STREFA 6

ZMIANY W ZAKRESIE PROJEKTU ZMIAN:

ARCHITEKT studio projektowe				
TEMAT:	PROJEKT ZMIAN DO POZWOLENIA NR 53/2023 DOTYCZĄCEGO ZAGOSPODAROWANIA TERENÓW WODNYCH I ZIELONYCH POŁOŻONYCH PRZY UL. WODZIŚLAWSKIEJ W JASTRZĘBIU ZDRÓJU			DATA: 12.2024r.
ADRES:	ul. Wodzisławska, Jastrzębie-Zdrój			SKALA: 1:250
INWESTOR:	Miasto Jastrzębie-Zdrój Al. Piłsudskiego 60,44-335 Jastrzębie-Zdrój			NR RYS. Z_S/2
NAZWA RYSUNKU:	STREFA 6 - POMOSTY WĘDKARSKIE			
PROJEKTOWAŁ:	mgr inż. arch. Paweł KUCZYŃSKI	BŁ. 111/01		
SPRAWDZIŁ:	mgr inż. arch. Piotr KUCZYŃSKI	BŁ. 27/01

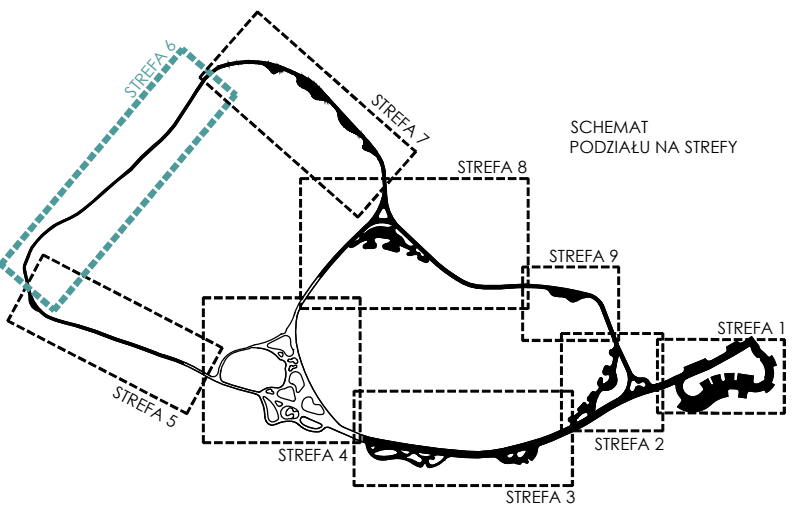
- Zakres zmian
- Nowy przebieg ścieżki o nawierzchni z kruszywa łamanego w kolorze beżowym
- Nowy przebieg faszynowania
- Nowa lokalizacja oświetlenia dekoracyjnego
- Nowy przebieg trasy wewn. linii zasilającej niskiego napięcia
- Pierwotna lokalizacja oświetlenia dekoracyjnego - do zmiany
- Pierwotny przebieg trasy wewn. linii zasilającej niskiego napięcia - do zmiany
- Elementy przewidziane w proj. pierwotnym - do zmiany
